Mission régionale d'autorité environnementale

Avis délibéré
de la Mission régionale d'autorité environnementale d'Île-de-France sur le projet de création de la zone d'aménagement concerté (ZAC) relatif à l'opération de renouvellement urbain du quartier Fabien à Bonneuil-sur-Marne (94)

N°MRAe 2021 – 1709
du 26 août 2021

Plan masse du projet d'aménagement (Source : Étude d'impact – p.51)

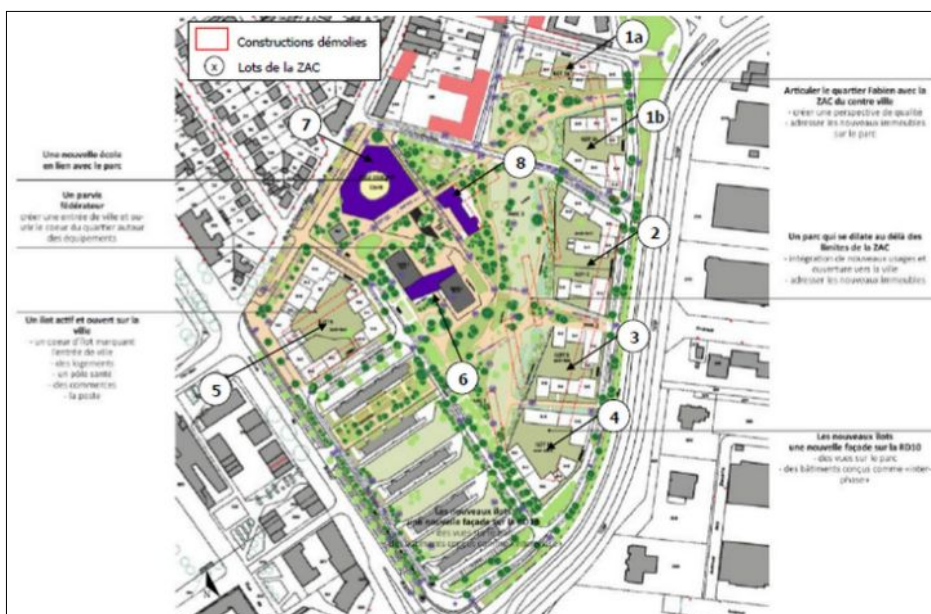
L'un des aspects important de l'opération concerne la phase travaux. Le maître d'ouvrage s'engage à faire respecter plusieurs chartes « chantier à faibles nuisances », « VRD / démolition » et « constructions neuves » aux différents intervenants. Il conviendra de mieux préciser les résultats attendus et les mesures prévues pour éviter, prévenir, réduire ou compenser les incidences sur la santé humaine et sur l'environnement. L'étude d'impact présente les différents aspects du projet par des cartes ou des plans souvent de petit format et donc peu lisible.

(1) La MRAe recommande de compléter l'étude d'impact, pour la bonne information du public, par des plans plus lisibles et plus détaillés (notamment grâce à des comparaisons avant/après) et de préciser pour la phase chantier les résultats attendus de la mise en œuvre des chartes envisagées pour éviter, prévenir, réduire ou compenser les incidences sur la santé humaine et sur l'environnement.

Source EI page 242

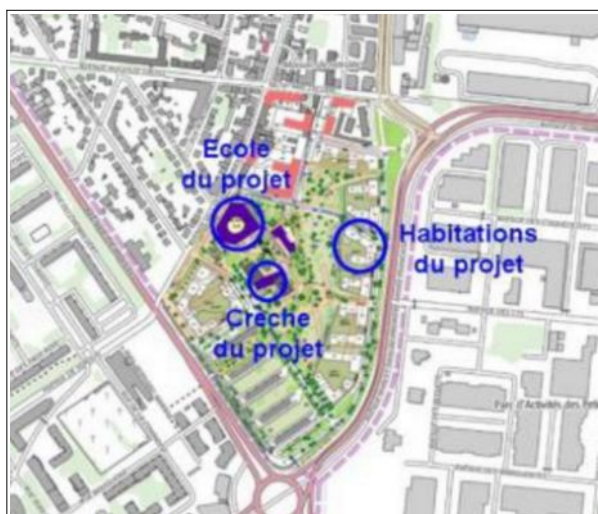
Compte tenu de la localisation du quartier à proximité de la RD 10, de l'augmentation du nombre de logements et de l'évolution des déplacements routiers dans le quartier, des simulations des niveaux sonores en phase d'exploitation ont été réalisées. Il en ressort que, bien qu'une large partie du quartier présente des niveaux sonores relativement faibles (ambiance sonore inférieure à 50 dB(A)), les pourtours restent fortement exposés (niveaux supérieurs à 70 dB(A)).

Localisation des établissements sensibles du projet
(Source : Étude d'impact - p.352)

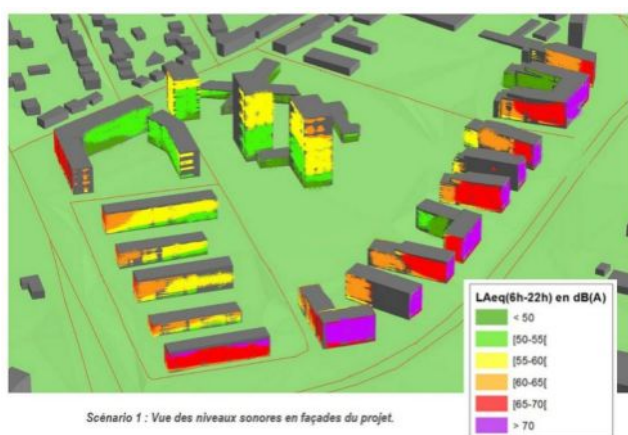
L'étude d'impact ne précise pas les niveaux sonores auxquels seront soumis les futurs équipements recevant des publics sensibles : école et crèche notamment.

- de caractériser les niveaux sonores au droit des futurs établissements sensibles (école, crèche) et par ailleurs, de préciser le nombre de logements exposés à des nuisances sonores supérieures aux valeurs guides de l'OMS avant et après le projet;
